SERVICE INFO – INA 0085

Различни отклоняващи ролки за монтаж на обтягащ блок 534 0243 10 в бензинови и дизелови двигатели

Модел: Mercedes-Benz A 160 CDI (168.007)
до VIN J568589
A 170 CDI (168.008)
до VIN J568589
Кодове на двигателите: OM 668.940, OM 668.941
Артикулни номер: 534 0243 10
OE номер: A 166 200 09 70

Снимка 1: Обтяжен елемент 534 0243 10

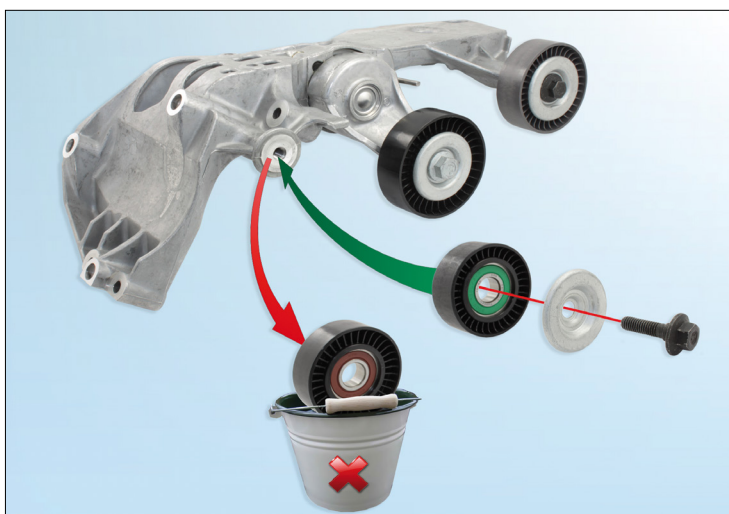
На обтягащият блок са монтирани стандартно отклоняващи ролки подходящи само за бензинови двигатели.

За да го използвате при монтаж на дизеловите двигатели изброени горе, лявата отклоняваща ролка 532 0404 30 трябва да бъде заменена с отклоняваща ролка 532 0406 30 (Снимка 1).

Отклоняващата ролка за дизелови двигатели не е включена в комплекта и трябва да бъде поръчана отделно.

Уверете се, че правилната отклоняваща ролка е монтирана на обтягащия блок, преди да бъде монтиран на превозното средство.

Снимка 2: Отклоняваща ролка 532 0404 30 за автомобили с бензинов двигател (ляво) и отклоняваща ролка 532 0406 30 за автомобили с дизелови двигател (дясно)

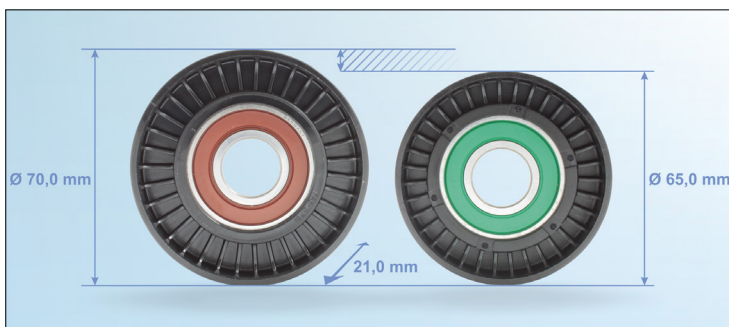
Отклоняваща ролка 532 0406 30 за дизелови двигатели има по-малък диаметър, в сравнение с отклоняваща ролка 532 0404 30 (снимка 2).

Други характеристики, като цвета на уплътняващия пръстен, не оказват влияние върху правилното функциониране на блока и могат да варират.
